STS2000 软件升级改动的说明

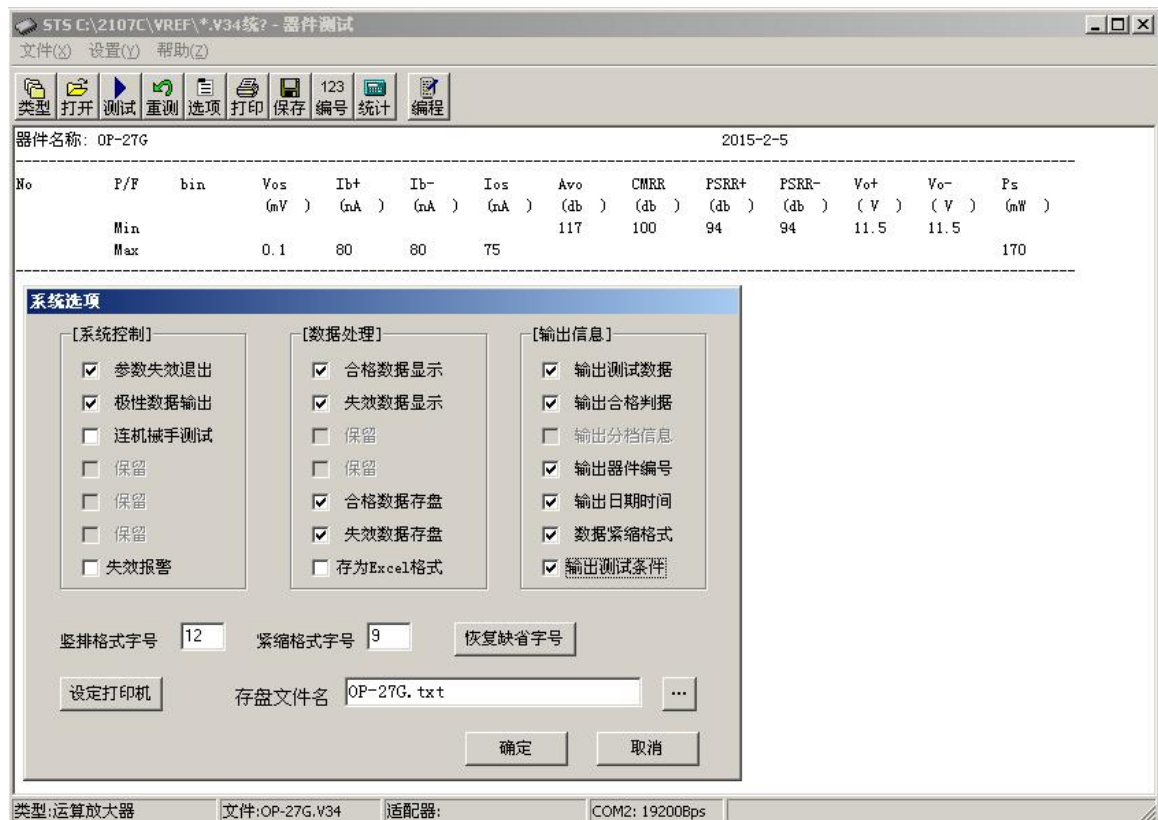
(一) 软件编程时，当存盘字符数超过 8 个则会出现“存盘失败，请检查数据合法性！”的提示，在使用 STS2103B、 STS2104A、 STS2107C 和 STS2108C 时，改用新版本的 winedit.exe 覆盖安装目录下原文件（请先将原文件备份），就可 以解决该问题。

升级 winedit.exe 之后，可以任意字符存盘。

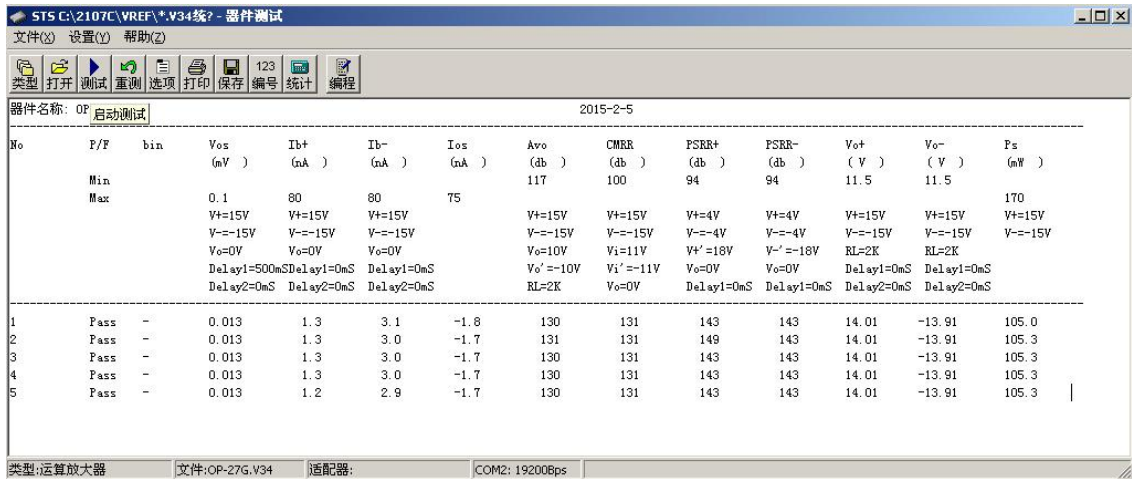
(二) 原 STS2000 软件存盘时没有保存测试条件的功能，新版主程序 Wintest.exe 在 STS2103B、STS2107C 和 STS2108C 下可以实现测试界面显示测试条件，存盘时输出测试条件的功能，STS2104A 下实现存盘输出测试条件的功能。使用新版 Wintest.exe 时，请务必先备份安装目录下原文件！例如：STS2107C 使用新的主程序后，界面如下。

当选择了“输出测试条件”选项时，测试界面和文本格式的存盘文件会包含测试条件，选择“存为 Excel 格式”，可以将数据保存为电子表格，但不含测试条件。

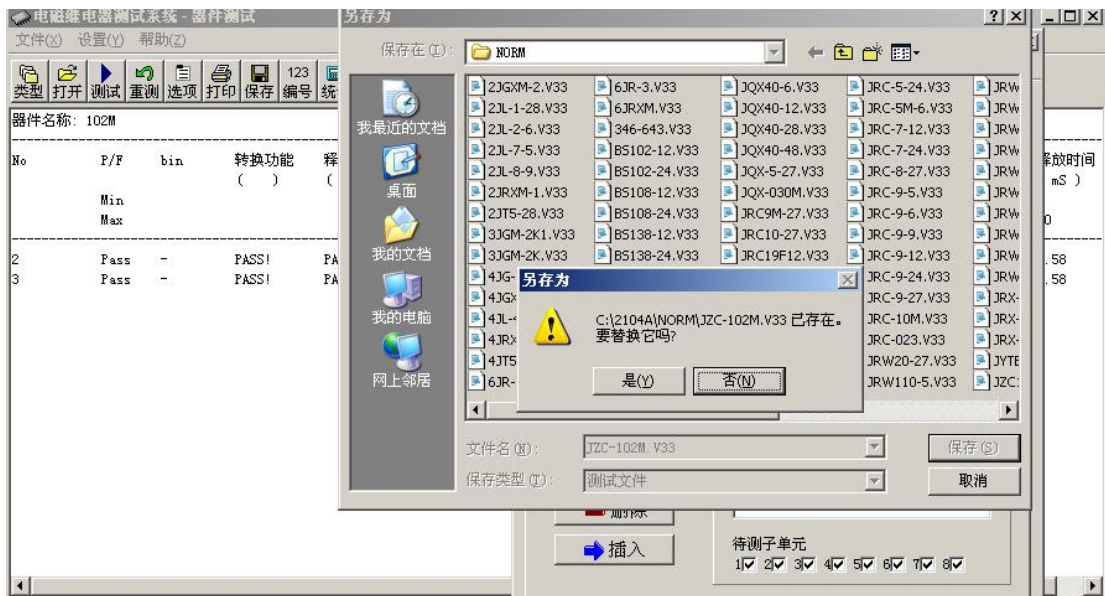
除了在选项中设定存盘外，新增了“保存”功能，可以直接保存当前数据内容。

保存数据时，“是否输出测试条件”选择“是”，可以在存盘内容中先输出测试条件。
